**OGGETTO: RAPINO STRADE E AMBIENTE di RAPINO S.r.l. Unipersonale S.n.c. -**  
Richiesta autorizzazione regionale alla realizzazione e gestione di un impianto di  
rifiuti non pericolosi da ubicarsi in Via Fonte Valle Alento s.n.c. nel Comune di Ripa  
Teatina (CH). Codice SGRB (dpc026): AU-CH-46.  
**Richiesta parere: COMUNICAZIONE**

Premesso che l'Elaborato grafico "Planimetria raccolta e trattamento acque di prima pioggia allegata a integrazione dati parere arta 03.04.2023", come richiesto anche da codesto Servizio, non risulta timbrato e firmato da tecnico abilitato, si richiede quanto segue.

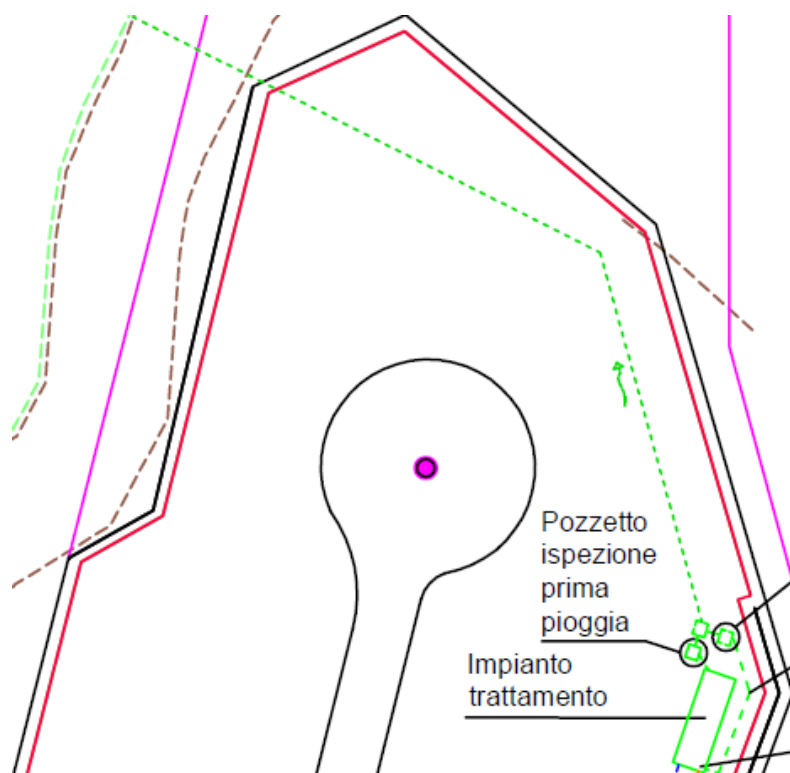
1. Descrizione dettagliata delle diverse tipologie di pavimentazione prospettate per l'intera superficie dello stabilimento avente un'estensione complessiva di circa 6.500 m<sup>2</sup>.
2. Planimetria con individuazione, mediante campiture grafiche, delle diverse pavimentazioni dell'intera area.
3. La pendenza e la regimazione delle acque insistenti sulla seguente zona stralciata dalla planimetria integrativa prodotta:
